東通原子力発電所1号炉審査資料	
資料番号	A1-CA-0108(改3)
提出年月日	2023年4月17日

東通原子力発電所
震源を特定せず策定する地震動の評価について
(全国共通に考慮すべき地震動)
(コメント回答)

2023年4月17日
東北電力株式会社

審査会合におけるコメント

3.4 標準応答スペクトルに基づく地震動の評価結果

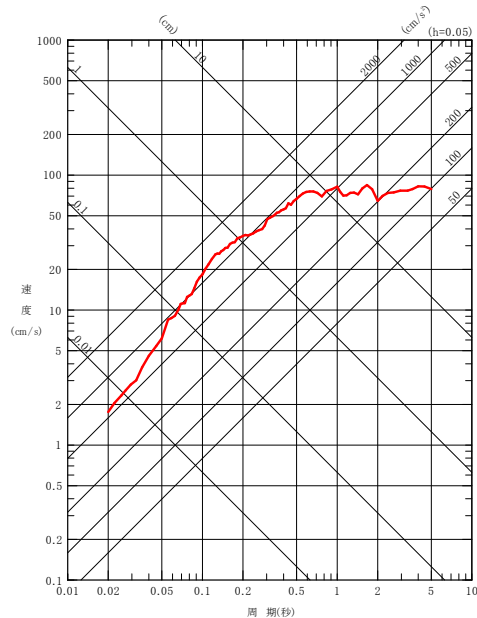
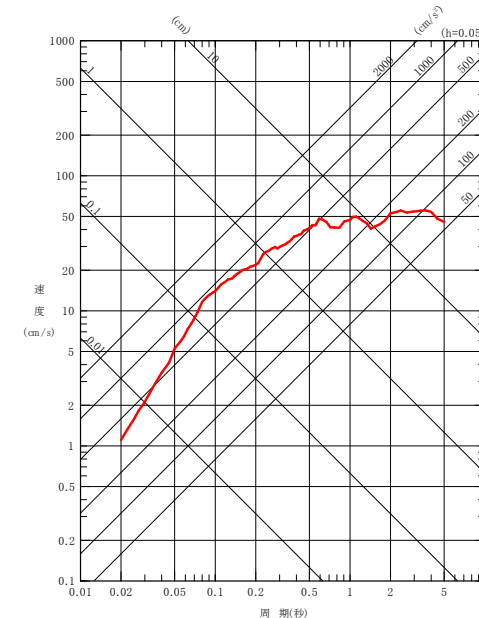
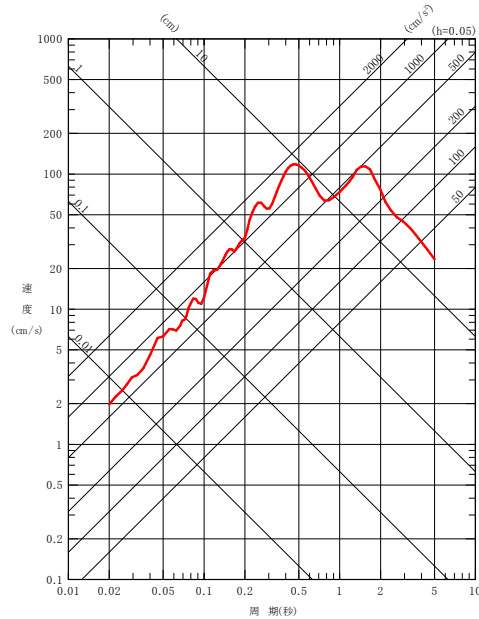
No.	コメント時期	コメント内容	今回ご説明資料の 掲載箇所
S224	2022年10月7日 第1080回審査会合	地震基盤相当面の設定位置の検討において、解放基盤表面における鉛直動はSI 値等の比較からT.P.-2987.8mから入力したケースの影響が最も大きいことを確認したが、水平動についても示すこと。	p.59, p.60
S225	2022年10月7日 第1080回審査会合	適切な内陸地殻内地震の記録がないところ、伝播特性及びサイト特性に関する検討として、また、審査ガイドにおいても模擬地震動を作成する場合には複数の手法により検討を行う旨の記載があることを踏まえ、プレート間地震の観測記録の位相を用いたことは理解する。一方で、地震発生様式が本来内陸地殻内地震であるべきところプレート間地震で検討を実施していることから、重要度は一段階落とす(参考もしくは補足)べきであると考え。検討の位置付けを明確化するよう資料の適正化を図ること。	p.52, p.61~65

- 敷地において適切な内陸地殻内地震の観測記録が得られておらず、また、下北半島では他機関においても内陸地殻内地震震源近傍の大きな観測記録は得られていないことから、標準応答スペクトルに基づく地震動は一様乱数の位相特性を用いた模擬地震波による評価結果を採用する。
- なお、審査ガイド(複数の方法による検討)を踏まえ、補足的な検討として、プレート間地震による観測記録の位相を用いた検討を行い、伝播特性及びサイト特性に起因する位相特性が模擬地震波策定に与える影響はないことを確認している。(参考資料 本資料p.61~p.65参照)
